# **MALÁ VODNÍ NÁDRŽ VN 1, VN 2 A BIOCENTRUM LBC 106 V K.Ú. ZDERAZ U KOLEŠOVIC**

## **DODATEK č.2**

### **1.Technická zpráva**

Předmět : dodatek č.2

Název toku : **Kolečovický potok - profil C**

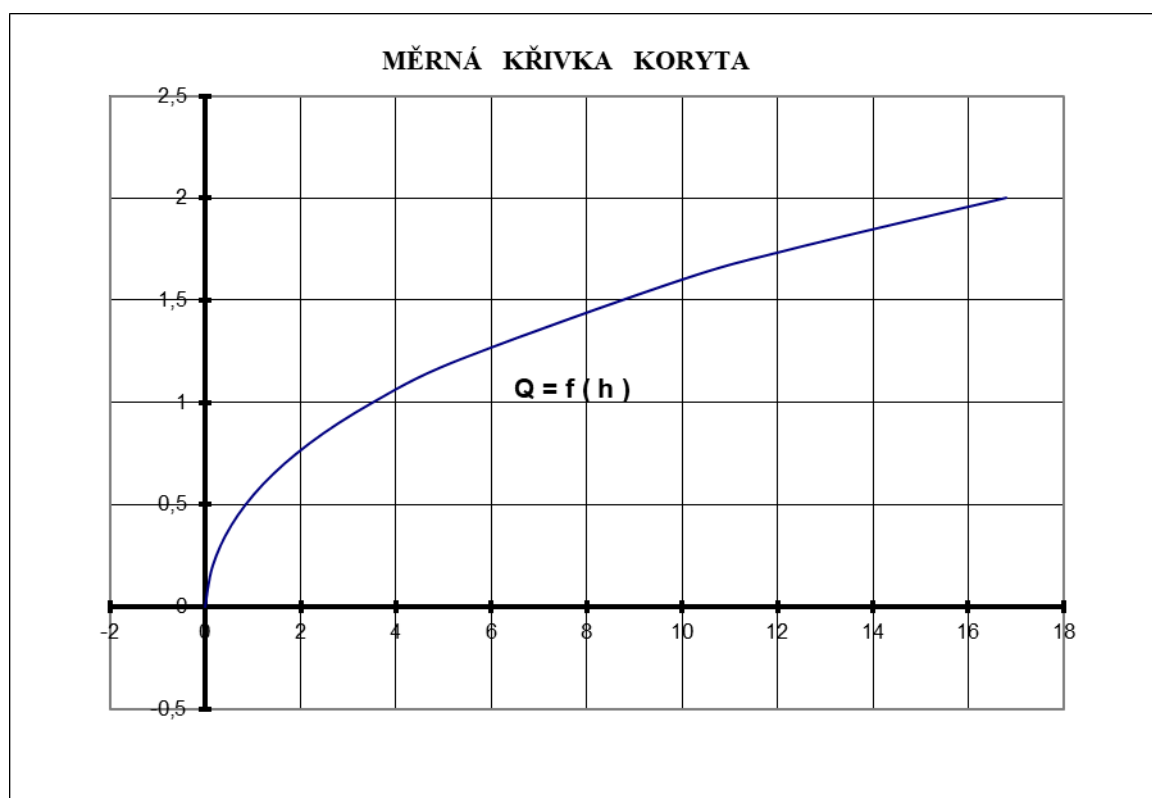
### 3.3. Výpočet kapacity koryta Kolečovického potoka – měrná křivka

**Název :** koryto od BP VN1-profil A

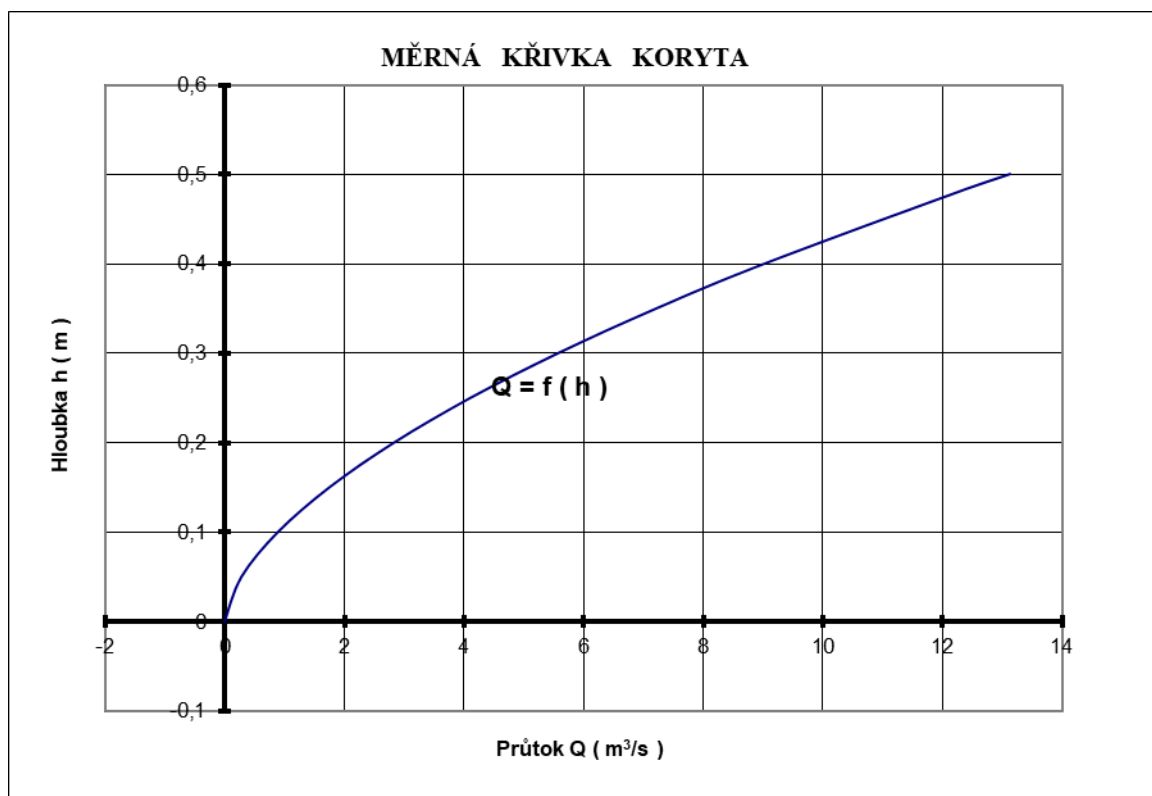
### 3.4. Výpočet kapacity odtokového koryta od bezpečnostního přelivu–měrná křivka
